Buster

Nimi
POHJAVANERI
SARJA, MUSTA 9mm

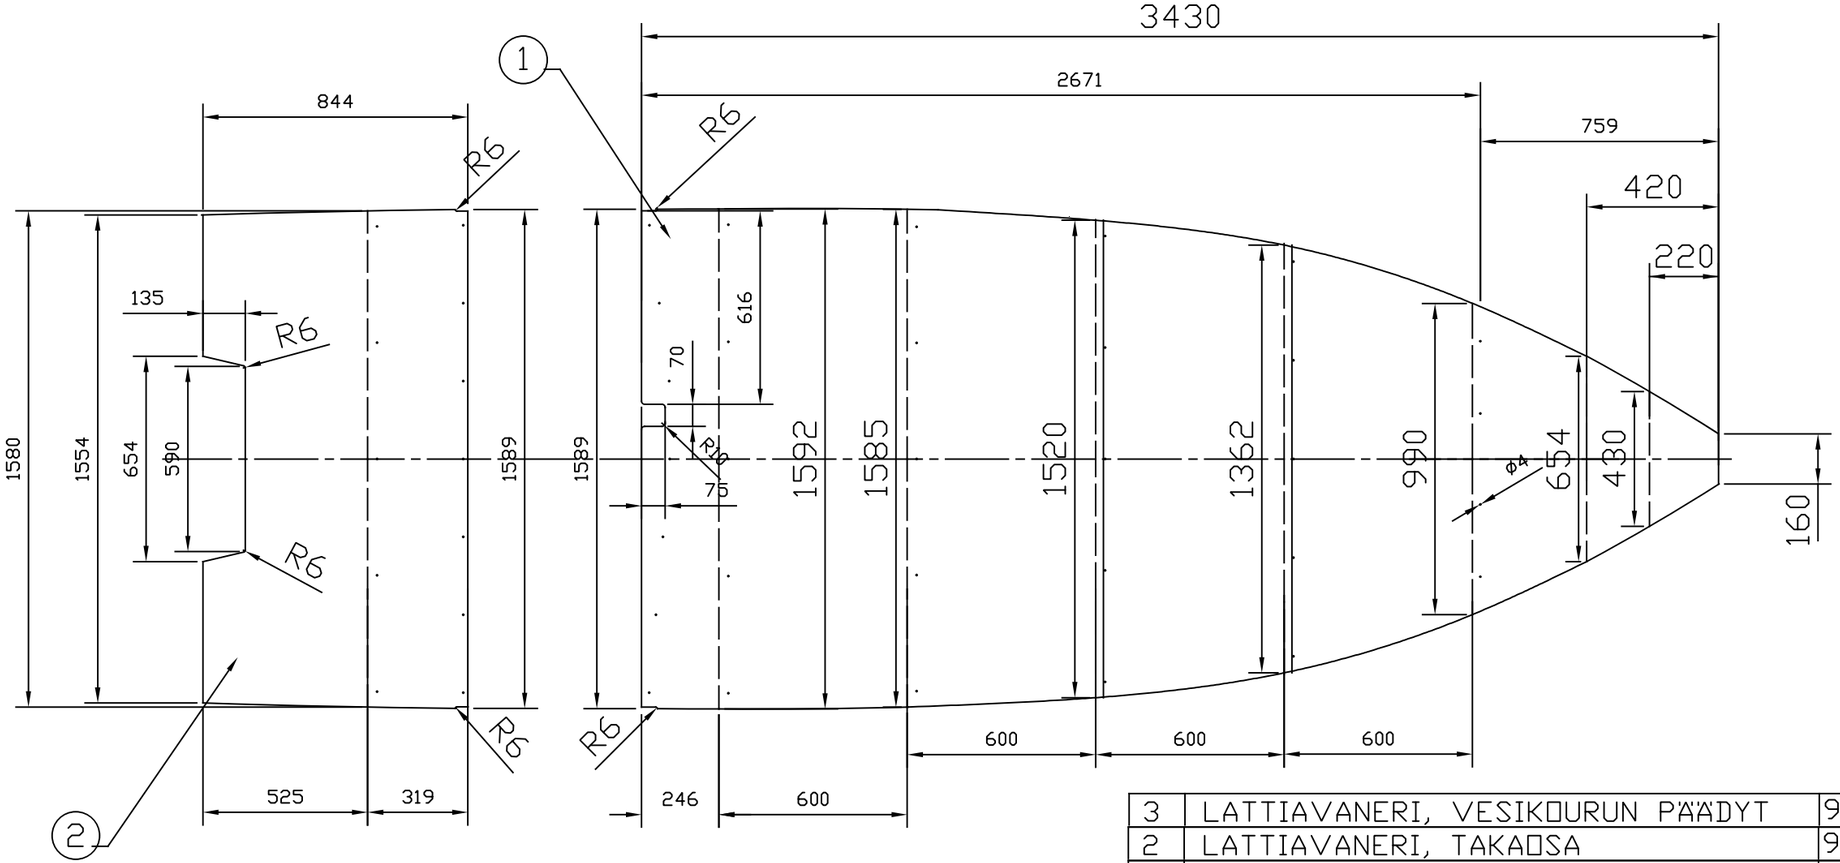
REVISIO C SISÄLTÄÄ SEURAAVAT MUUTOKSET:
A) VESIKOURUN AUKON MITOITUSTA ON SUURENNETTU
B) LISÄTTY RUUVINREIÄT
C) MUUTETTU KESKIOSA JA ETUOSA MITOITUKSELTAAN SOPIMAAN JÄYKISTEESEEN
D) KASVATETTU VANERIEN LEVEYTTÄ KEULASSA

Nro	Muutos	Pvm	Nimi	Hyväksyjä
A	Mitoistus tarkennettu	4.6.2009	JPK	
B	Mitoitusta muutettu COW->REX	12.6.09	KvS	
C	Katso erillinen muutostiedote	16.10.2009	KvS	
D	Etuosa muutettu yhteen palaan	11.01.2010	MRa	
E	7. jäyk., uloimmat reiät 30mm keskelle	6.02.2010	MRa	
F	R6 SISÄKULMIIN	17.02.2010	MRa	
G	7.JÄYK. REIKIÄ JA VASENTA REUNAA KIERU	24.03.2010	MRa	
H	Keulaa kavennettu	25.01.2011	VMä	
J	Keulaa Levennetty	21.03.2011	VMä
